改善箇所説明図

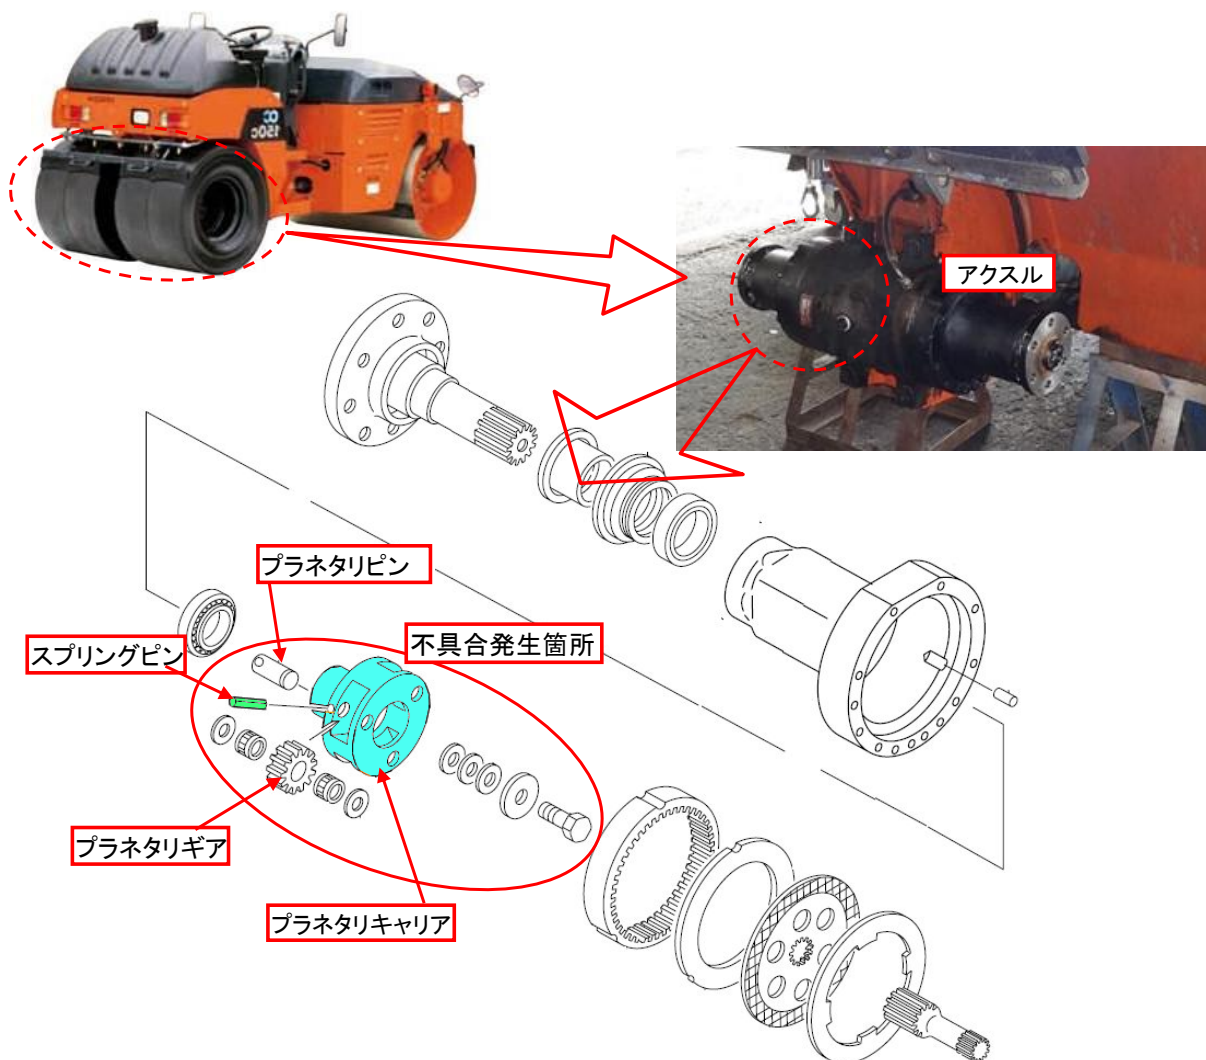
ロード・ローラの減速機のプラネタリキャリアにおいて、プラネタリギアを固定するプラネタリピンの抜け止めを担うスプリングピンの固定用穴が加工不良のため、走行中にスプリングピンが抜け出すおそれがある。そのままの状態で使用を続けると、プラネタリピンがプラネタリキャリアから抜け出し、プラネタリギアの位置がずれ、他の歯車との噛み合わせが悪化して損傷し、最悪の場合、車輪がロックして走行不能になるおそれがある。

全車両、プラネタリキャリア一式を正規品に交換する。

識別: アクスルに白色ペイントを塗布する。
